ACTA No. 07

Brindar asistencia técnica al Municipio de Roncesvalles – Tolima, para realizar seguimiento a los ajustes del proyecto 1-2022-37 CONSTRUCCION DEL ACUEDUCTO SEGÚN PLAN MAESTRO DEL ACUEDUCTO DEL MUNICIPIO DE RONCESVALLES TOLIMA.

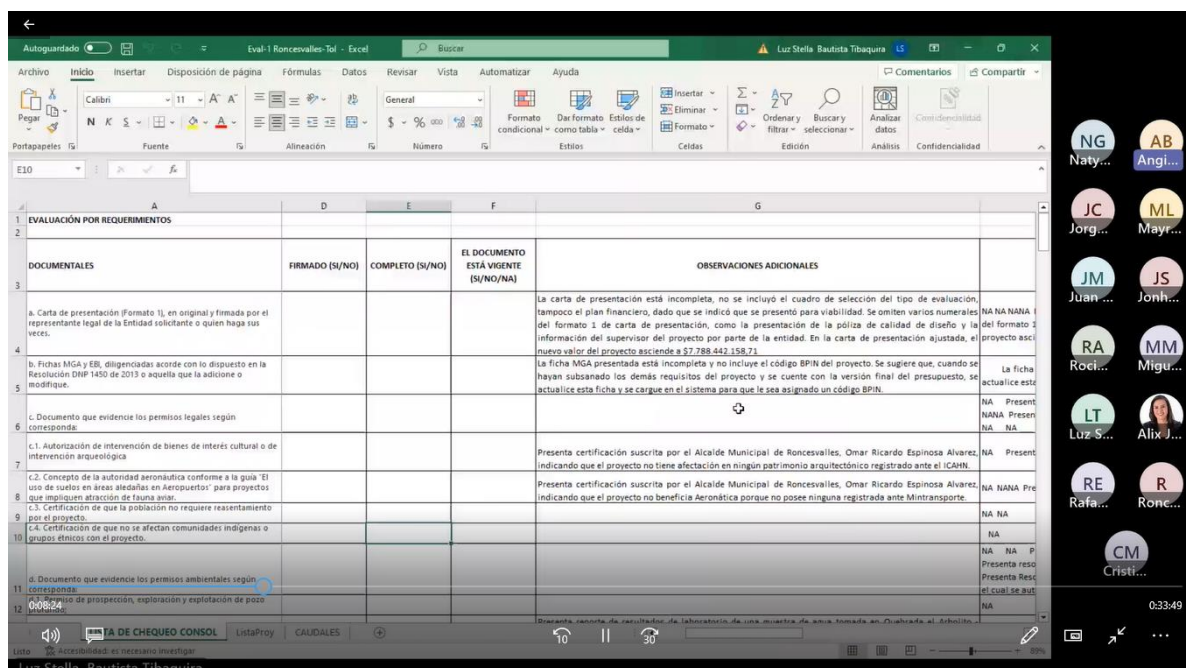
3. El documento del análisis de alternativas, está incompleto porque solamente presenta análisis de alternativas para la planta de tratamiento, pero no para los demás componentes que sean económicamente viables, ambientalmente viables y técnicamente viables.
4. En relación con los cálculos hidráulicos, al realizar la verificación del diseño hidráulico para una población de 2661 habitantes, se observa que el caudal de diseño que me daría para el sistema de acueducto da muchísimo menos del caudal de diseño que se adaptó, que es de 11.7 litros por segundo para el caudal máximo diario.
5. En relación con los planos, se encuentra que, también están incompletos, por ejemplo, se presentan unos planos que no están implantados en el plano topográfico, por ejemplo, la estructura de la bocatoma, que también se plantea nueva, la cual, no es posible identificar exactamente dónde se va a localizar.
